## RAPPORT D'INSPECTION/EXPERTISE

### Véolia – Labeuvrière – Ligne 3 – Campagne 2024

Le 15/07/2024

La prestation concerne l'assistance technique réfractaire dans le cadre des travaux réalisés en avril 2024 sur la ligne 3 du site de Labeuvrière.

Figure 1 – foyer : détail voûte

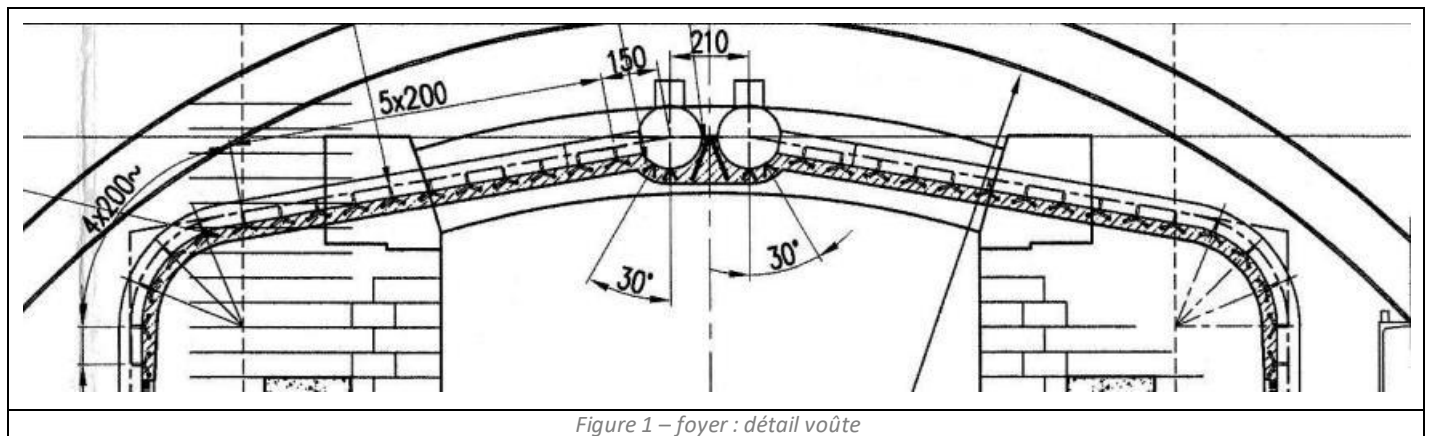
La voûte est réalisée en béton dense de type 70% de SiC (Calde Gun S70 toujours selon le plan). Il n'est pas fait mention de quelconques joints de dilatation. Compte-tenu du comportement dilatométrique d'un tel produit, il serait préférable d'avoir une politique de joints pour éviter les éclatements de réfractaires et chute de panneaux.

Figure 3 – conception de la façade arrière (1994 à gauche – 2014 à droite)

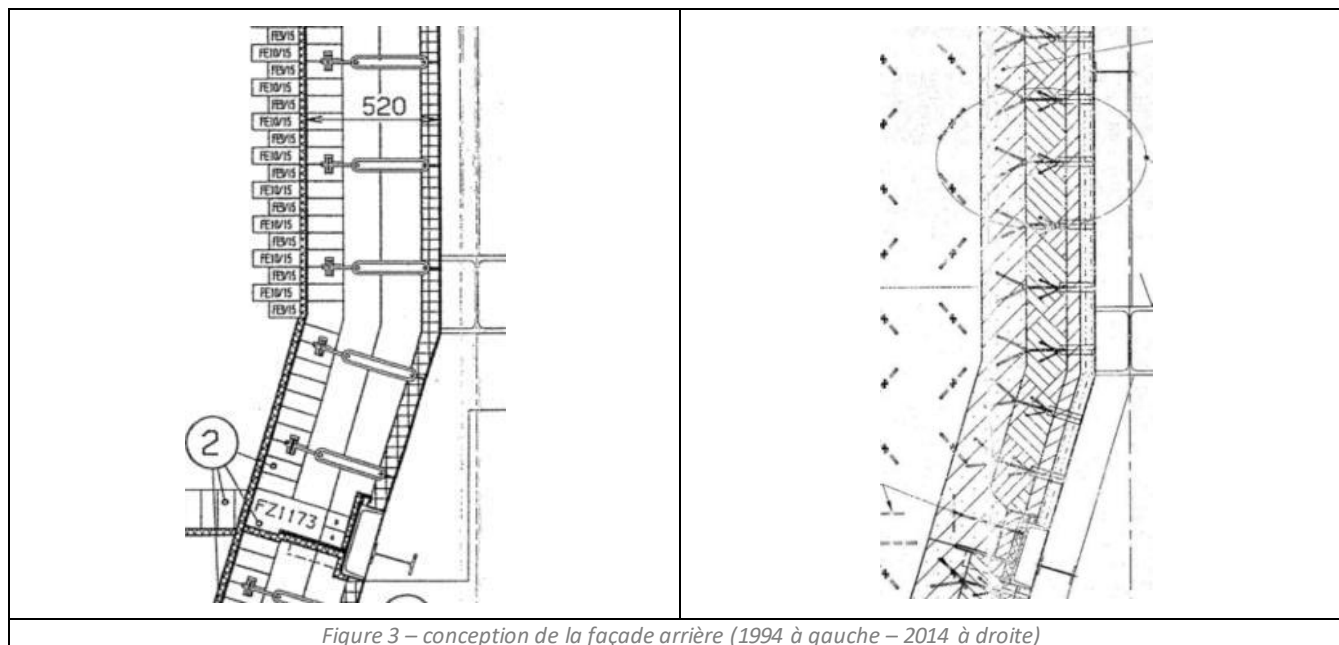
Vu sur plan 2014 (T13 384/TFN 001), la zone d'injection d'air secondaire est réalisée en béton de chamotte gunité (Calde Gun F50), tandis que le plan 1994 considérait des briques de chamotte de qualité Maxial 300 de Didier (maintenant RHIM). Sur le papier, les options sont analogues, la moins bonne qualité du béton étant apportée par la mise en œuvre souvent perfectible, et le séchage souvent difficile à mener.

La différence de produit interpelle, tant il est vrai qu'on recherche souvent la performance dans le béton d'entourage des ancrages céramiques, et qu'un béton gunité sera toujours moins bon qu'un béton analogue coulé.

Figure 4 – conception de la façade avant sous carneau (1994 à gauche – 2014 à droite)

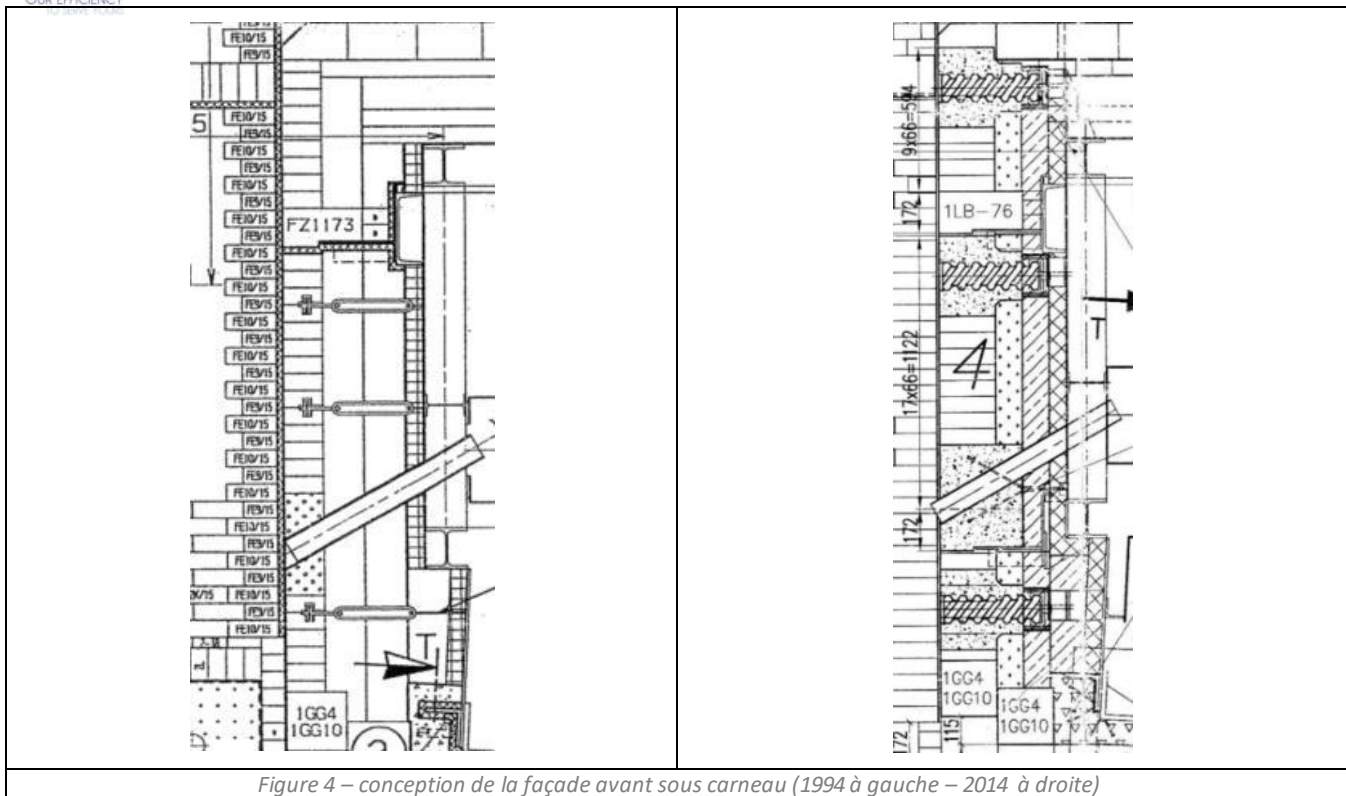
Cette zone est montée d'origine en briques Maxial 300 (chamotte) avec ancrages et formats spéciaux pour plus de robustesse. Cette conception reste valable depuis 1994, en témoignent les différents plans. La différence tient dans la nature des ancrages :

- Métalliques sur la première version de 1994, avec des briques de formats adaptés
- Céramiques sur les versions ultérieures, avec selon les versions 2 qualités de béton autour des ancrages céramiques
  - Béton coulé-vibré de chamotte assez haute performance (Calde Cast LF 46 G3) sur le plan de 2014 (T13 384/TFN 001)
  - Béton gunité de chamotte plus quelconque (Gunec 505) sur le plan de 2015 (T15 205/TFN 001).

Cette différence se retrouve sur le béton d'entourage des buses d'air secondaire. La seule explication réside dans le gain de temps à l'application de produits gunité, souvent au détriment de la qualité du produit.

Figure 5 – conception du carneau côté parcours (1994 à gauche – 2014 à droite)

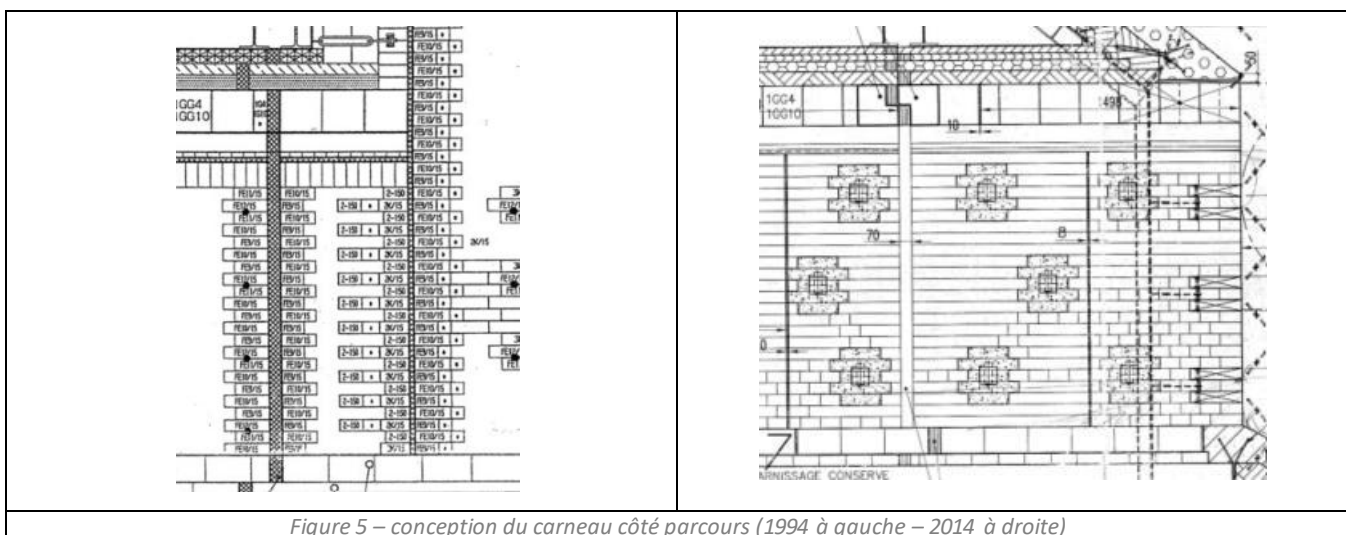
Sur le plan de 2014, un soin tout particulier est apporté aux extrémités pour plus de stabilité avec, côté parcours, un montage comprenant des ancrages métalliques dans le sens de la longueur du carneau. A l'origine en 1994, le carneau était plus court

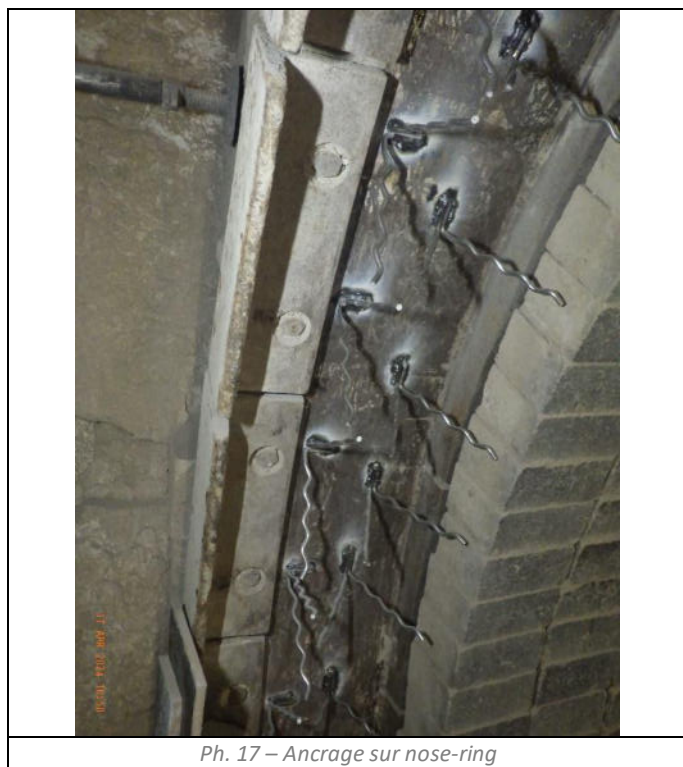
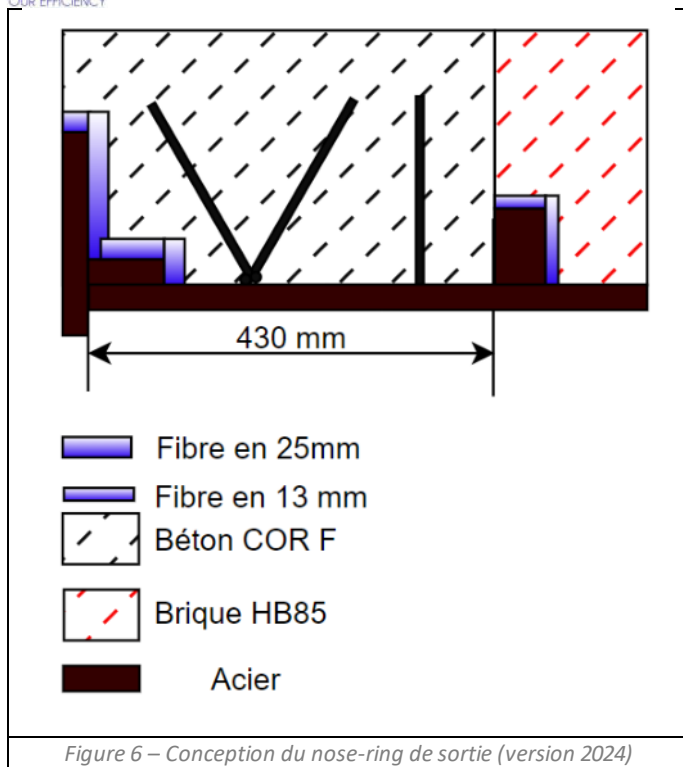
Description : mise en œuvre du Refucast COR F avec 5 %

Préconisation : 5% d'eau : correct - en limite haute de spécification (4 à 5%)

*Ph. 21 – surface des briques remaniées*

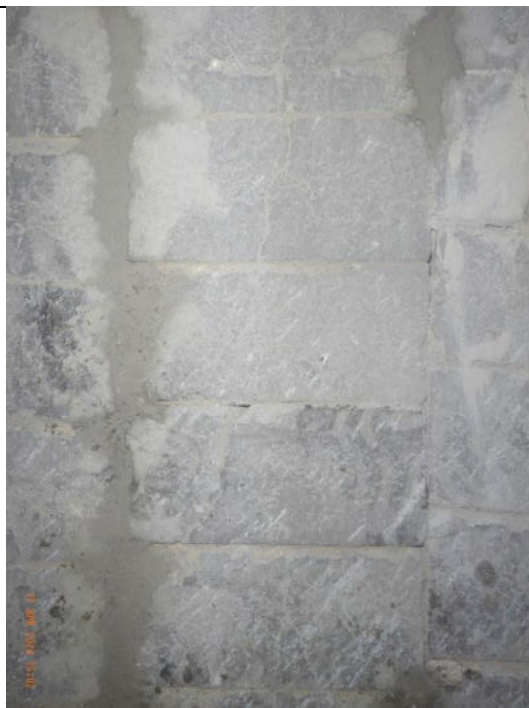
Description : Remise en place de briques en lieu et place des briques fracturées/déplacées. Sur une zone limitée, difficile d’effectuer un travail de qualité parfaite

Préconisation : Aucune dans le moment, sans refaire le four complètement à neuf
